Projet photovoltaïque de La Balme – La Péle

Mémoire en réponse à l'avis de la MRAe

Avis n° 2022-ARA-AP-1412

Poste de Belley	Poste de Yenne
Distance du poste : 8 km	5.2 km
Longueur du tracé : 11 km	6.6 km

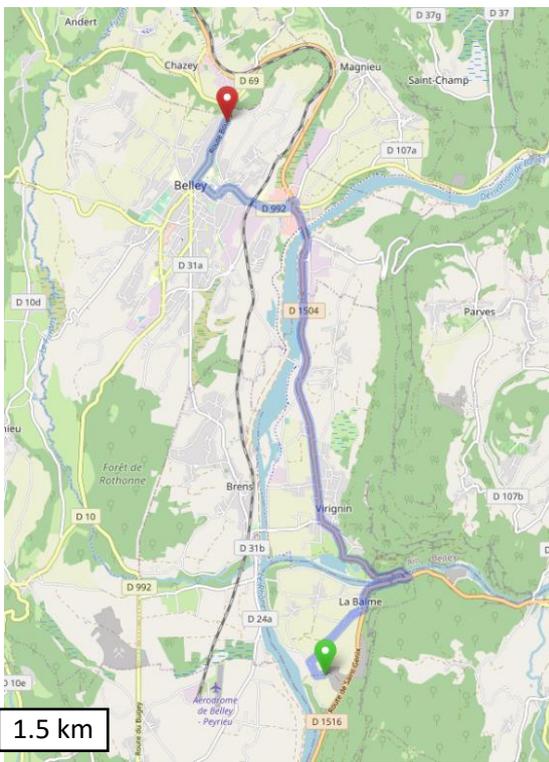
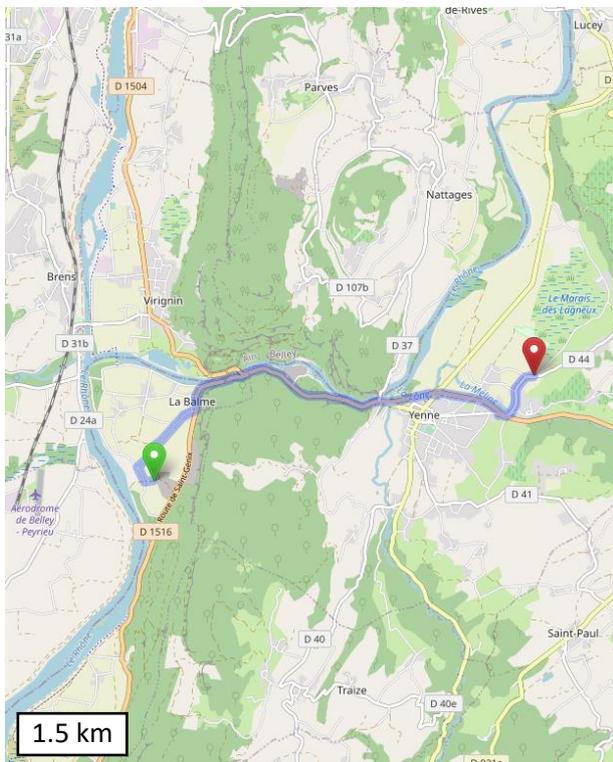
En revanche, l'étude d'impact ne traite pas suffisamment la question du raccordement du projet au réseau public, se contentant d'indiquer que « le poste de raccordement avec de la capacité restante disponible le plus proche, est celui de Belley, situé à 8 km au nord »². Ainsi, l'impact environnemental de ce raccordement n'est pas évalué alors qu'il fait partie intégrante du projet³.

L'Autorité environnementale recommande de prendre en compte l'ensemble des opérations constitutives du projet pour l'étude de ses incidences et donc d'y intégrer le raccordement du parc au réseau électrique national.

Le projet photovoltaïque de La Balme sera raccordé au réseau de distribution exploité par ENEDIS. Au stade de l'Etude d'Impact, il n'est pas possible de connaître la solution de raccordement. En effet, ENEDIS réalise une proposition technique et financière au porteur du projet après l'obtention des autorisations d'urbanisme. Dans le cadre de cette proposition, ENEDIS est responsable des études et de l'obtention des autorisations administratives nécessaires à la solution de raccordement. C'est pour cette raison que, au stade de l'Etude d'Impact sur l'Environnement du projet, une estimation du tracé de raccordement est réalisée en fonction des données du réseau disponibles (lignes à proximité, capacité des postes sources).

Pour la centrale de La Balme, les postes sources ayant la capacité réservée au titre du S3REnR (Schéma Régional de Raccordement au Réseau des Energies Renouvelables) suffisante, à la date de la réalisation de l'Etude d'Impact, sont ceux de Belley (situé à 8 km) et de Yenne (situé à 5.2 km). Le tracé de raccordement longerait les voies publiques et les câbles seraient enterrés afin de limiter l'impact sur l'environnement. Voici un exemple de tracé pour les deux hypothèses :
